OPVANGLOCATIE AMV-ERS

Overleg direct omwonenden

verzendsdatum **27 MEI 2024**
 datum 30 april 2024
 uw brief van 17 april 2024
 uw kenmerk 24.112
 ons kenmerk Z139154/UIT24-140004
 onderwerp Beantwoording brief bezwaren/zorgen omwonenden
 opvanglocatie AMV'ers Elderinkweg

Verslag Overleg Omwonenden Opvanglocatie Hengelo

VARIANT 1

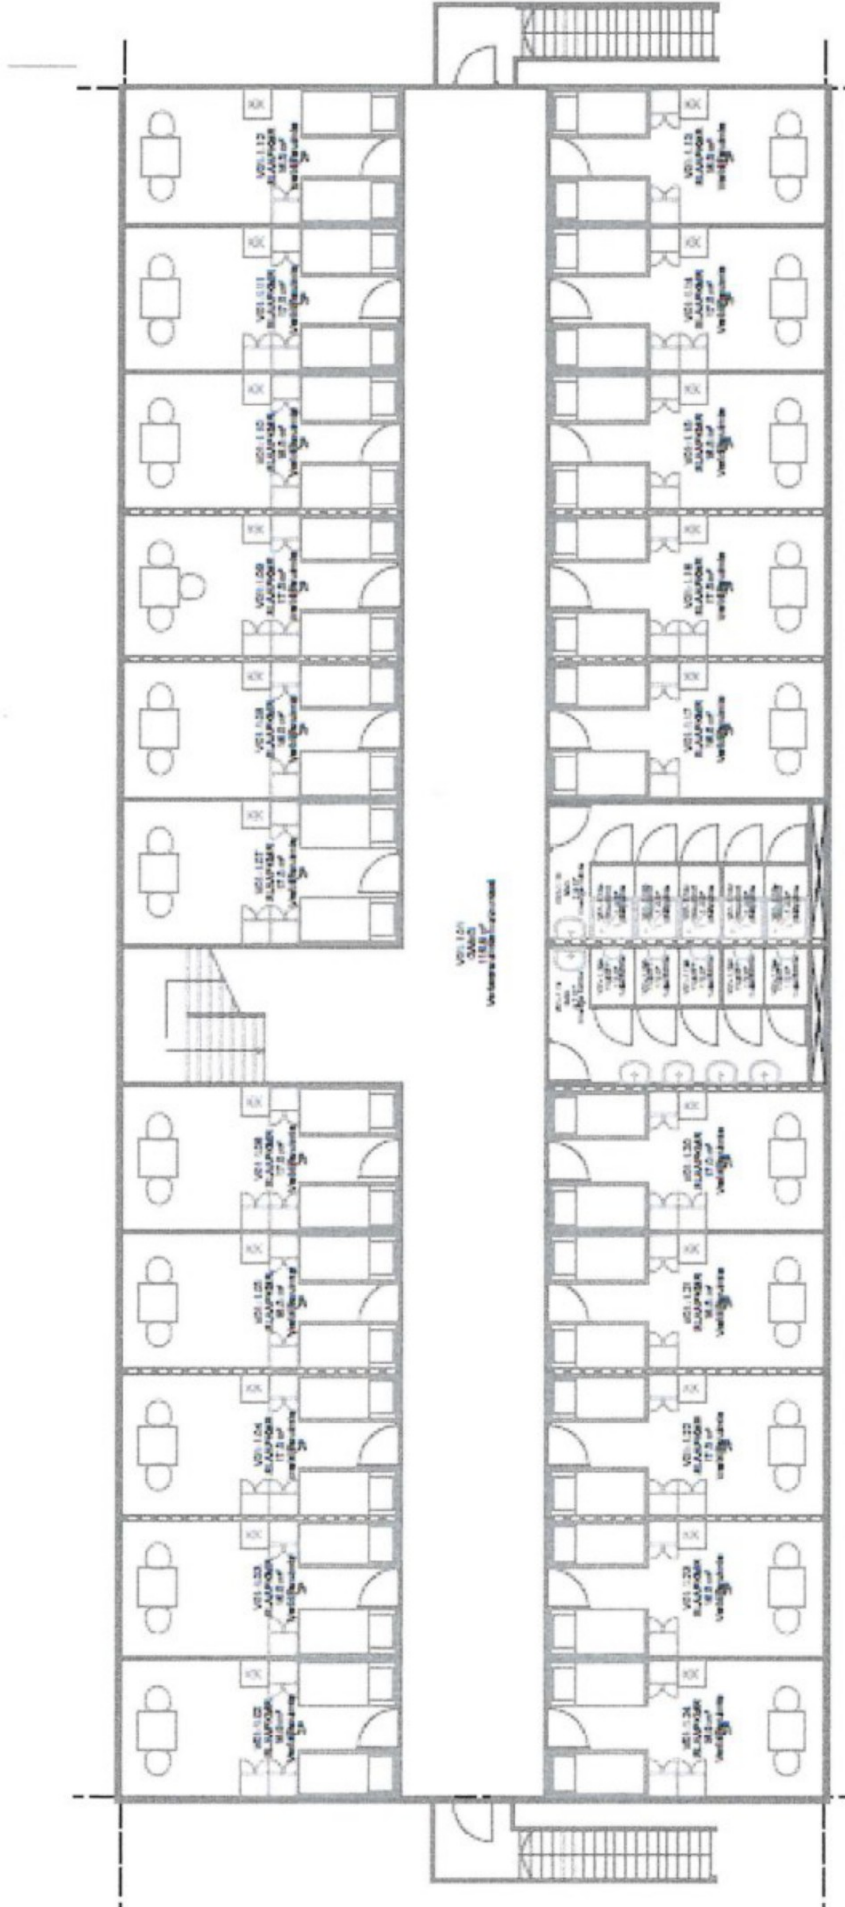
- Parkeerplaatsen op locatie COA
- Aantal parkeerplaatsen ntb
- Speelelementen in NW-hoek. Te denken valt aan tafeltennis, basket, pannaveld
- Opmerking vanuit omwonenden: als burgemeester 'buur' is, waarom dan pas vanaf 50m vanaf kop gemeentehuis locatie bouwen
- Beginnen we op maaiveld? Dat is afhankelijk van grondslag en fundering

VARIANT 2B

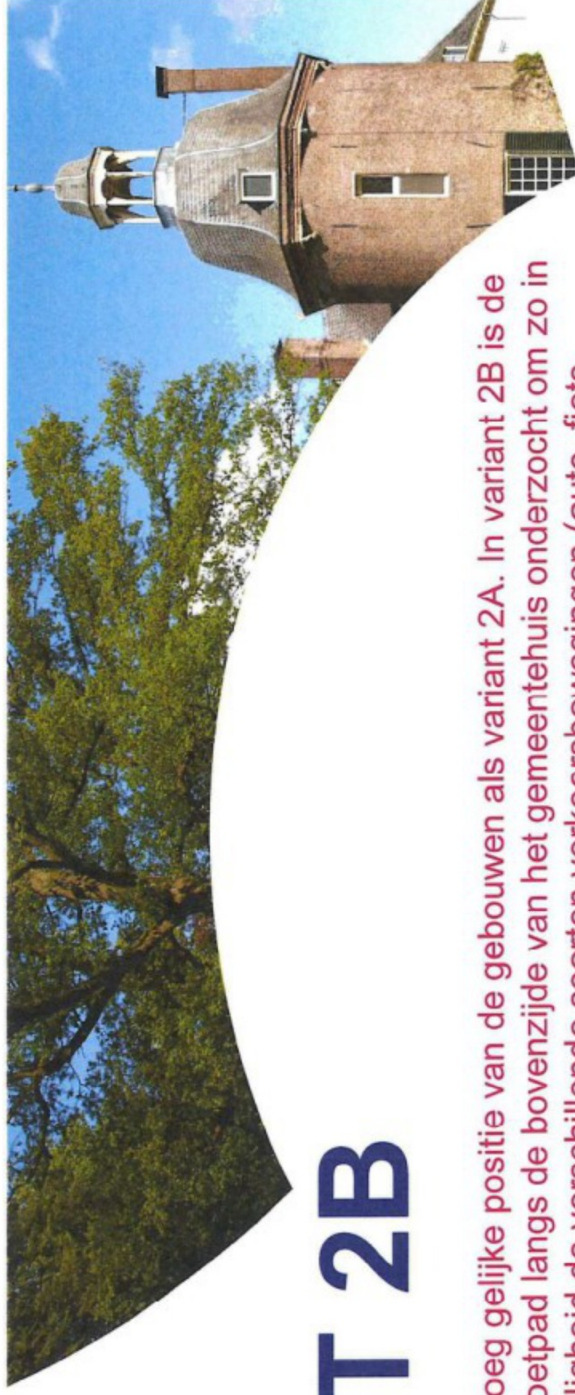
- Als 2a, met voetgangers/fietsers via pad langs beek. Knelpunten waardoor de mogelijkheid van een pad achter het gemeentehuis onzeker is worden toegelicht (talud, basement, water)
- Vraag: is rechtstreekse ontsluiting ri N316 mogelijk?
- Vraag vanuit omwonenden: in hoeverre is er sprake van overleg? Wij willen geen opvanglocatie op deze plek. Begrijpelijk, maar college heeft een besluit genomen

- De omwonenden hebben een sterke voorkeur voor de ontsluiting van voetgangers en fietsers langs de sloot.
- De omwoners doen de suggestie om de zandwal die tegen het gemeentehuis aan ligt naar achteren en opzij te verplaatsen
